*Ministero dell' Ambiente
e della Tutela del Territorio e del Mare*

OGGETTO: [ID_VIP: 4091] Procedura di Valutazione preliminare ex art. 6, comma 9, del D.Lgs. 152/2006 e ss.mm.ii. Autostrada A22 “del Brennero” - rifacimento del sovrappasso autostradale n.75 “Costalunga”, alla progressiva km 212+515. Comunicazione esito valutazione.

NOTA TECNICA

Fig.5 Localizzazione dei SIC/ZPS rispetto all'area di intervento (Stralcio da Elaborati grafici)

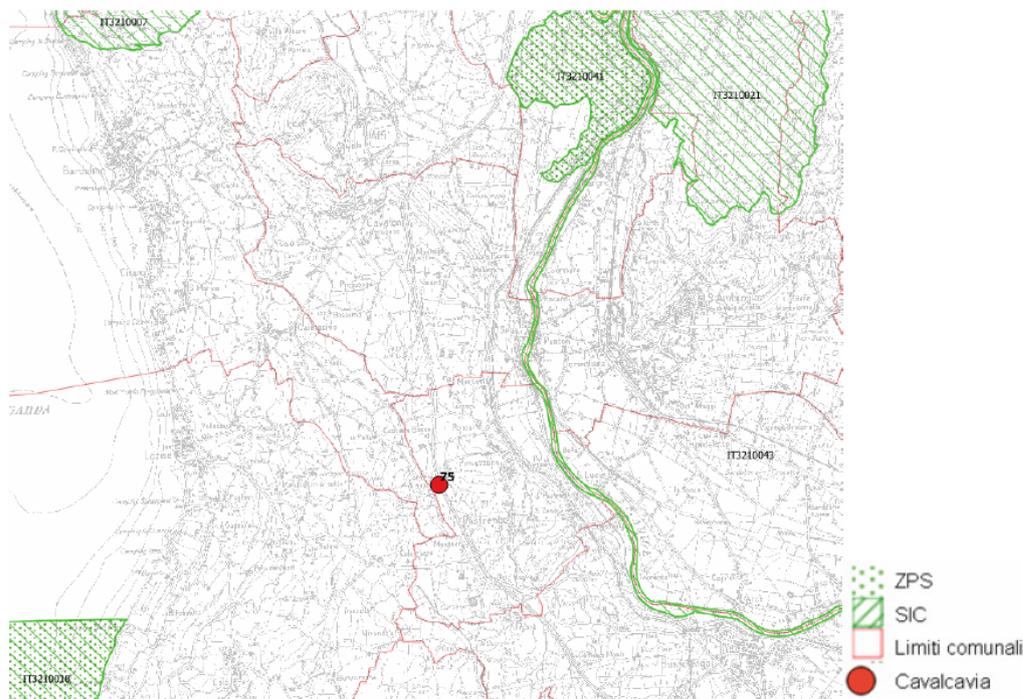
Con riguardo alle aree e siti della Rete Natura 2000, nella documentazione presentata (punto 5 e 8 Lista di controllo), il Proponente dichiara che le aree interessate dal progetto sono esterne a tali siti e non sono presenti, nell'area di influenza del progetto, habitat tutelati.

Il sovrappasso n. 75 rispetto ai siti Natura 2000 più vicini dista (punto 8 Lista di Controllo):

- circa 1800 m dal SIC IT3210043 “Fiume Adige tra Belluno Veronese e Verona Ovest”;
- circa 5200 m dalla ZPS IT3210041 “Monte Baldo Est”;
- circa 6000 m dal SIC IT3210021 “Monte Pastello”.

Secondo quanto dichiarato dal Proponente *l'intervento di rifacimento del sovrappasso si inserisce in un contesto antropizzato e la sua realizzazione non andrà a modificare lo stato ambientale attuale* (punto 5 Lista di controllo). Tuttavia si segnala che l'area di intervento, pur non ricadendo all'interno di siti contaminati, dista a circa 900 m da un sito contaminato (cod. 05VR001000 Progetto operativo di bonifica/MISP14).

Con riguardo alle aree e siti della Rete Natura 2000, il progetto non ricade neppure parzialmente all’interno di essi, tenendosi ad una distanza di circa 1800 m dal più vicino SIC IT3210043 “Fiume Adige tra Belluno Veronese e Verona Ovest”.
